# MÉMOIRE

Projet de contournement de la ville de  
La Tuque, route 155

## VOIE DE CONTOURNEMENT DE VILLE DE LA TUQUE

**1<sup>er</sup> Juin 2004**

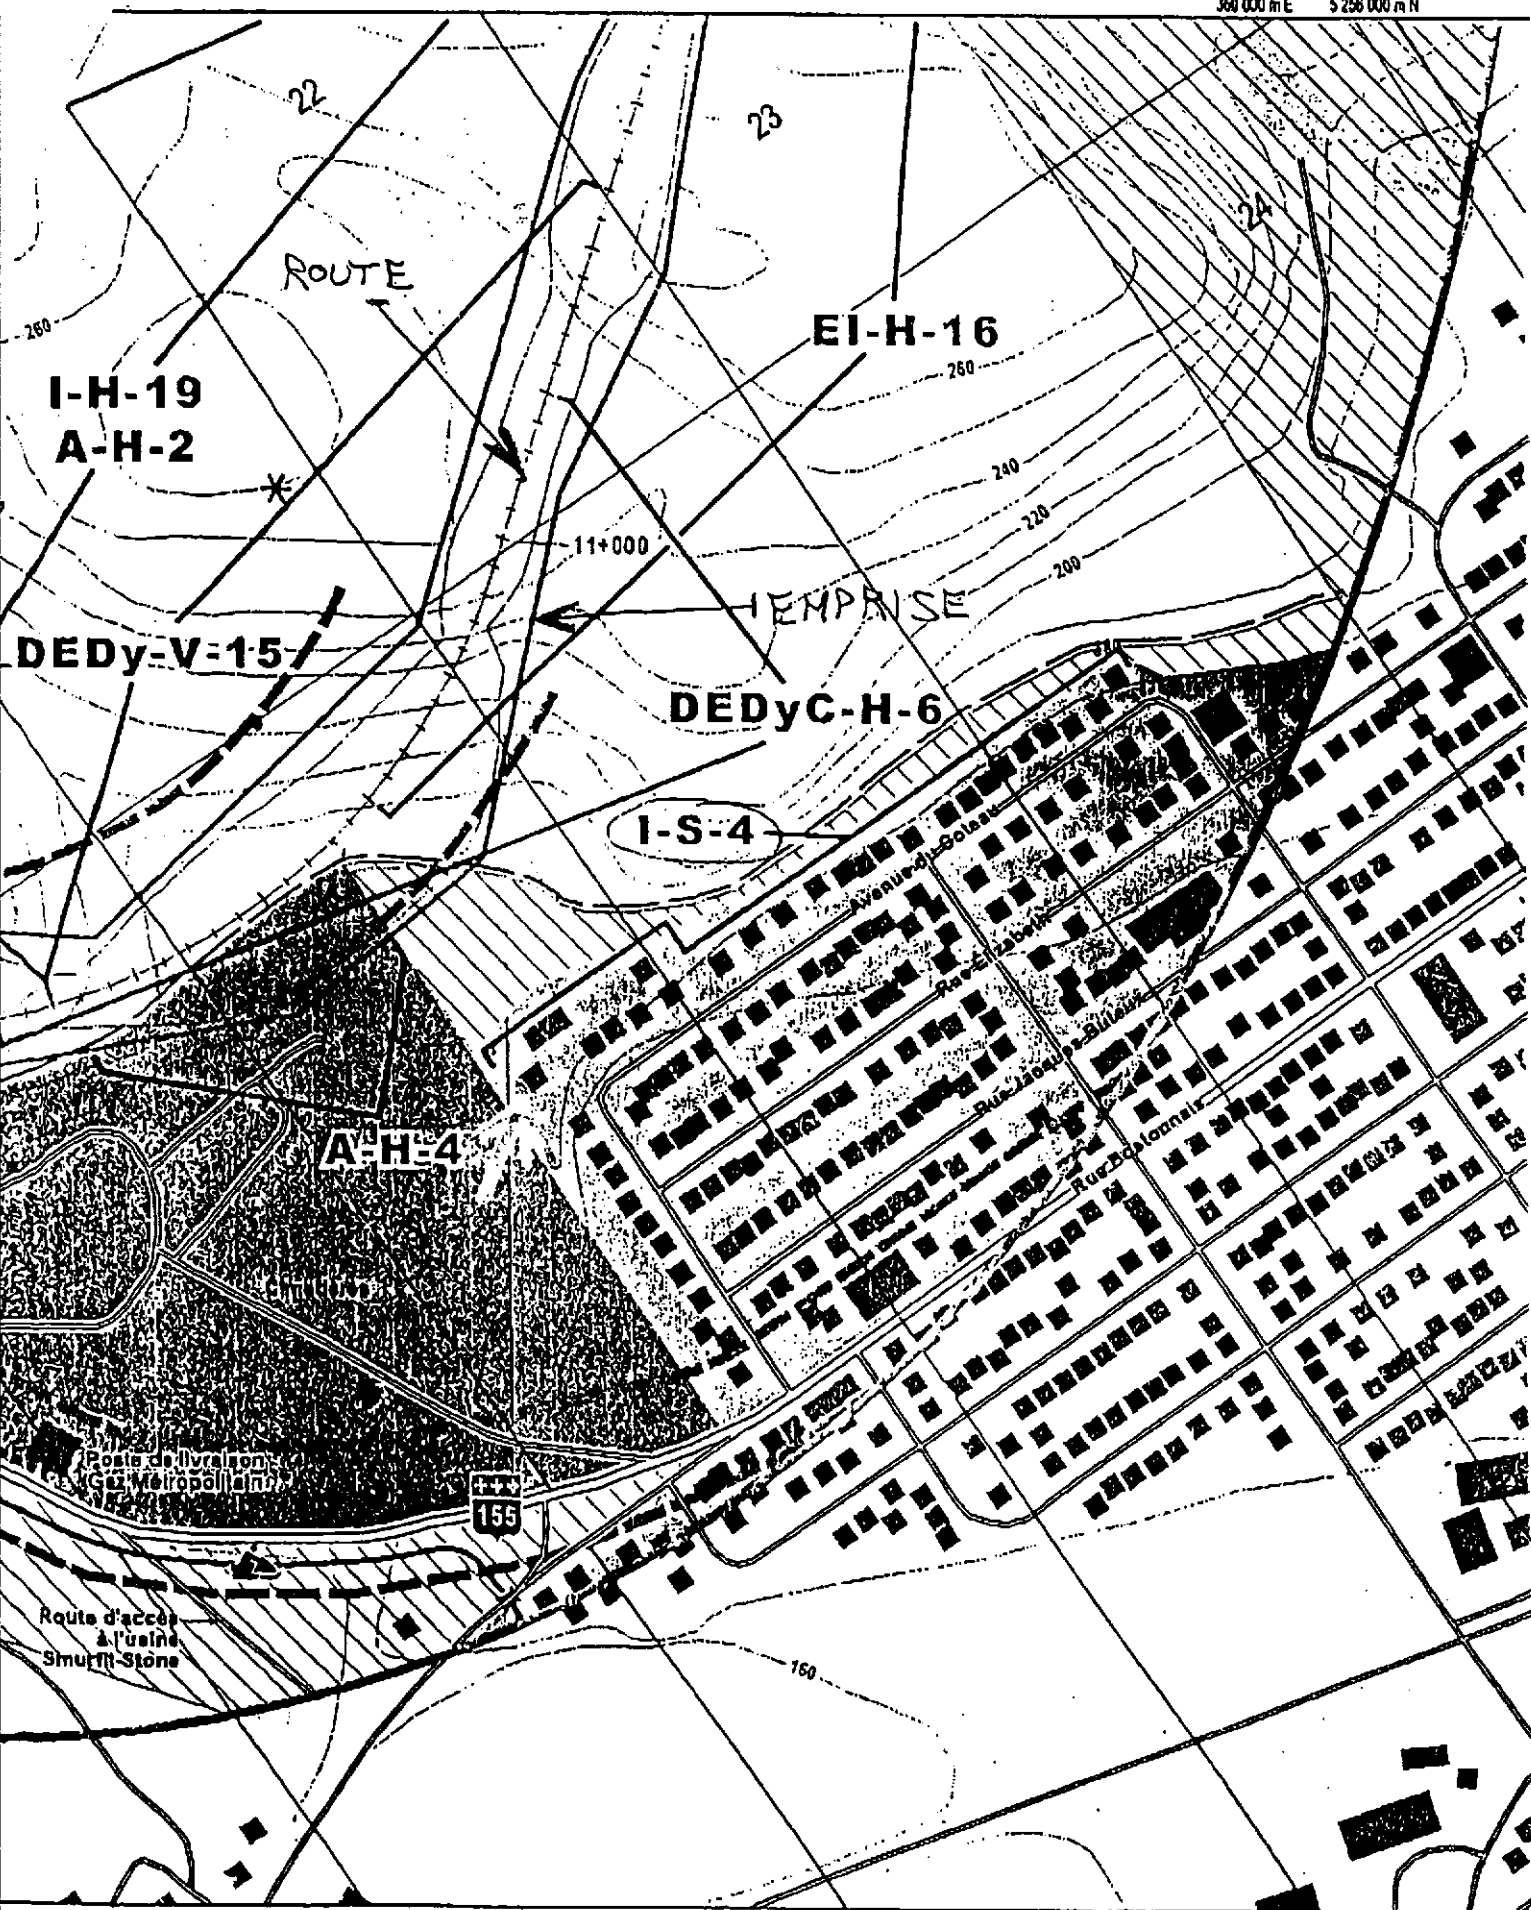
- 3- Le projet dans son ensemble est peut-être acceptable, mais son passage aussi près des propriétés dans sa section Nord est tout à fait inacceptable.

- 4- La solution proposée est de déplacer cette portion de route plus à l'est, c'est à dire sur le versant Est de la montagne, parce que la version proposée à l'Ouest de la même montagne renvoie le bruit vers les résidences.

- 5- Comme mentionné précédemment, la section Nord de la route devrait être déplacé plus à l'Est de façon à ce que la montagne serve de coupe bruit. Également, à ce nouvel endroit les pentes seront moins prononcées ce qui diminuera d'avantage le bruit pour les camions lourds qui seront en montée.

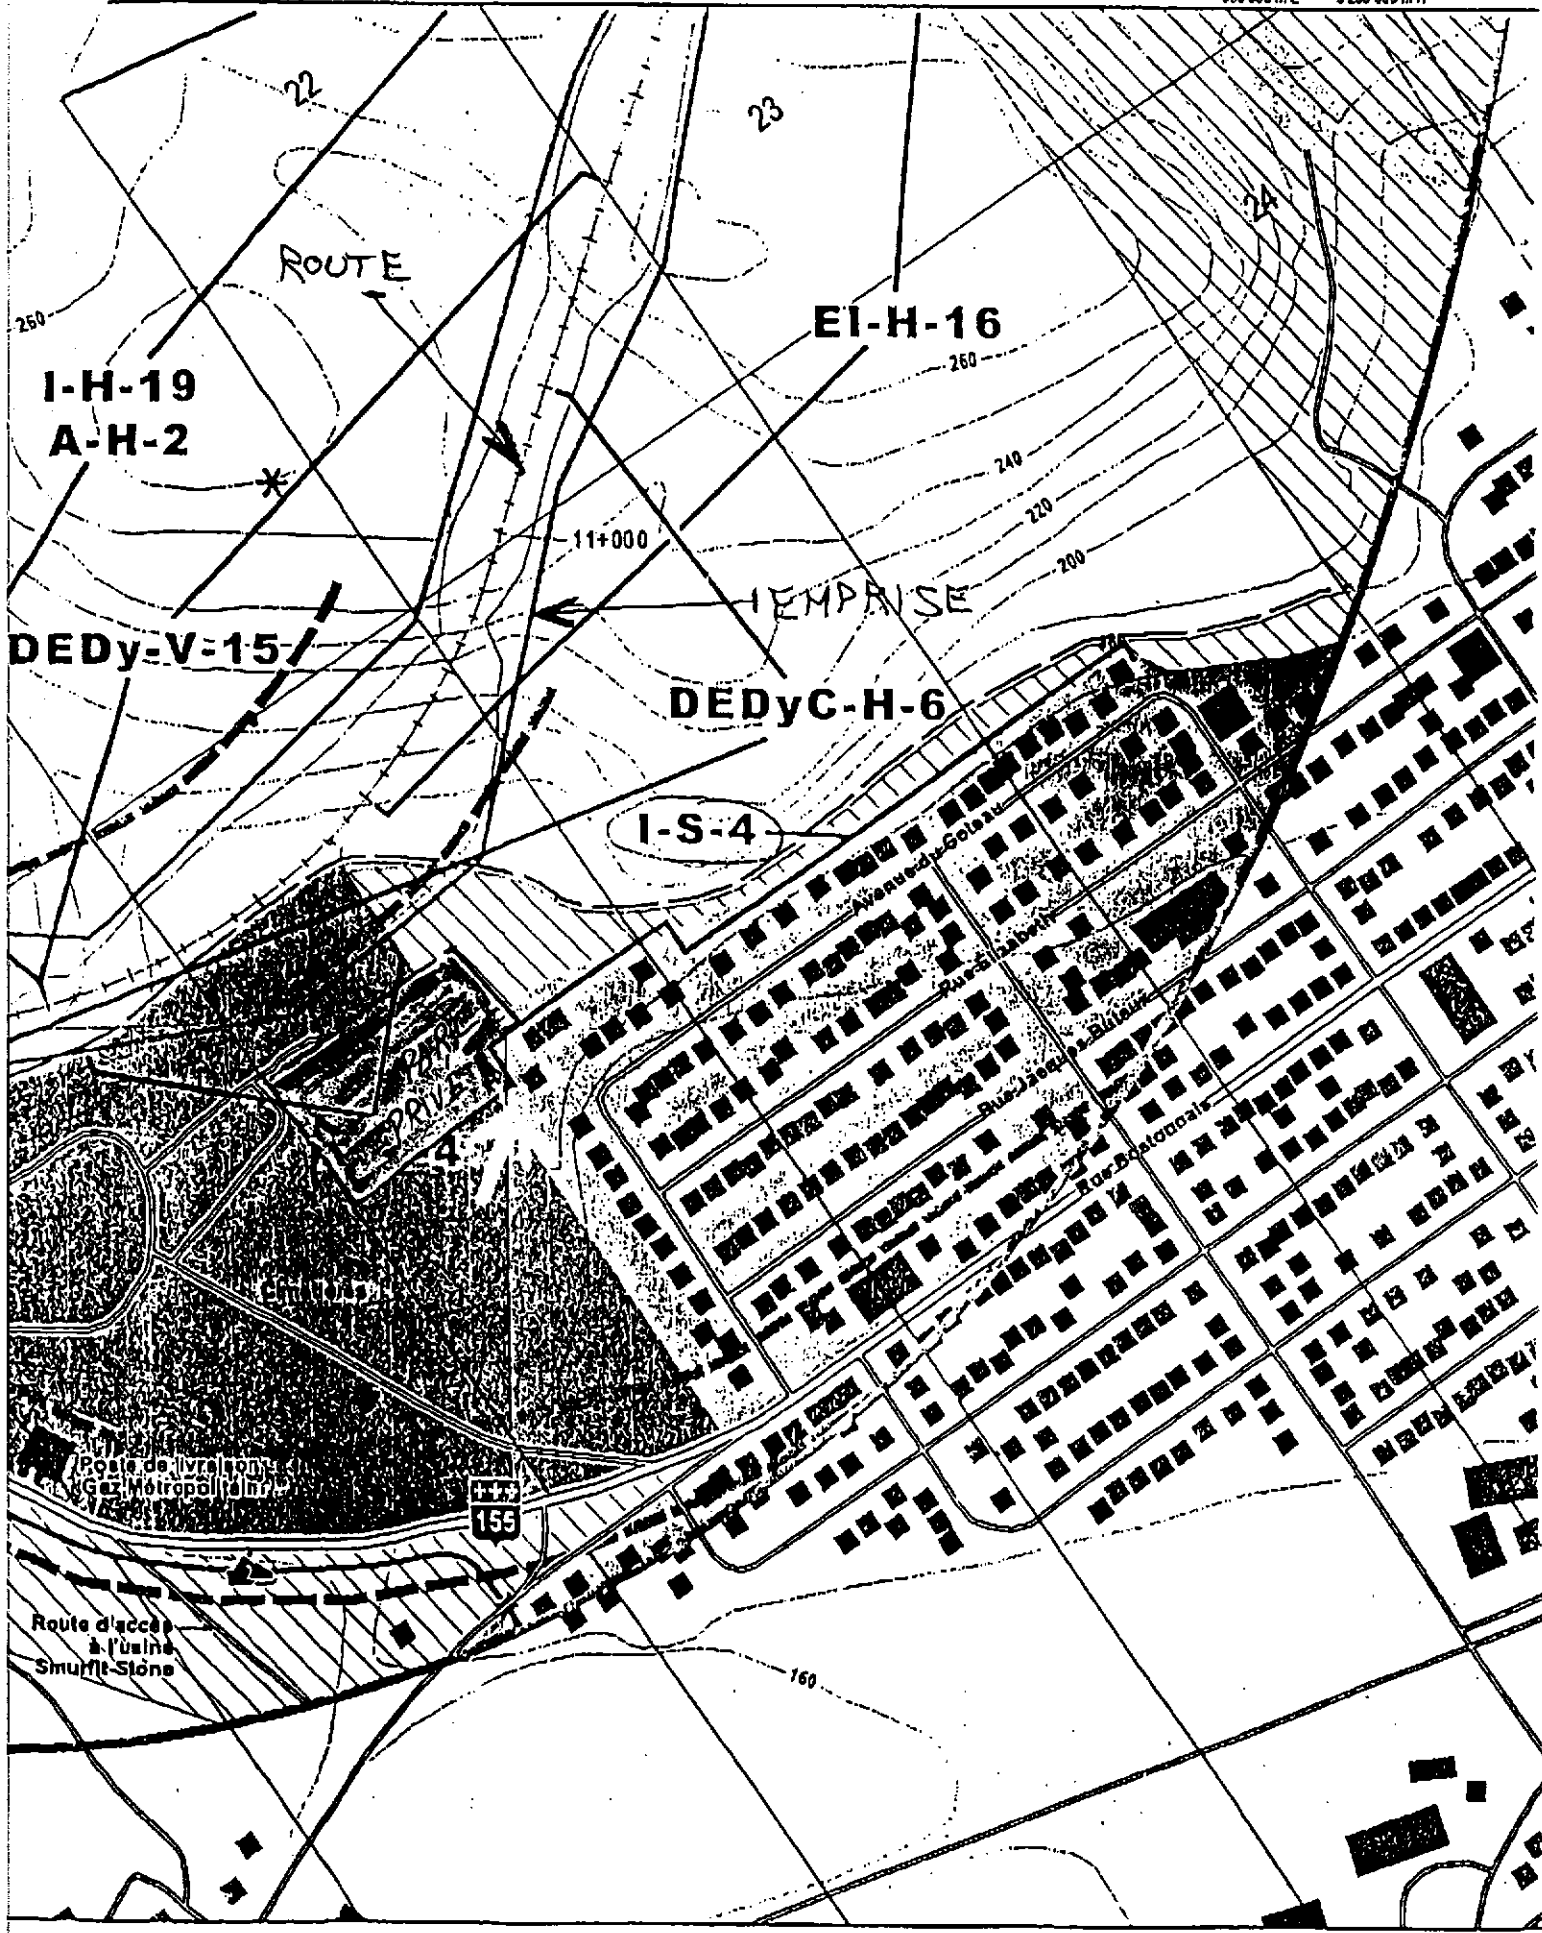
- 4- On évalue les ondes sismiques lors de dynamitage en fonction des constructions et puits artésiens. On ne mentionne pas un parc privé qui comprend un ensemencement de truites et qui se situe à quelques pieds seulement de l'emprise de la route (Voir cartes en annexe).

- 6- La distance entre la route 155 actuelle et ma résidence est de 200 mètres environ et elle sera d'environ 125 mètres de la future voie de contournement et de 35 mètres seulement de la limite de mon parc privé
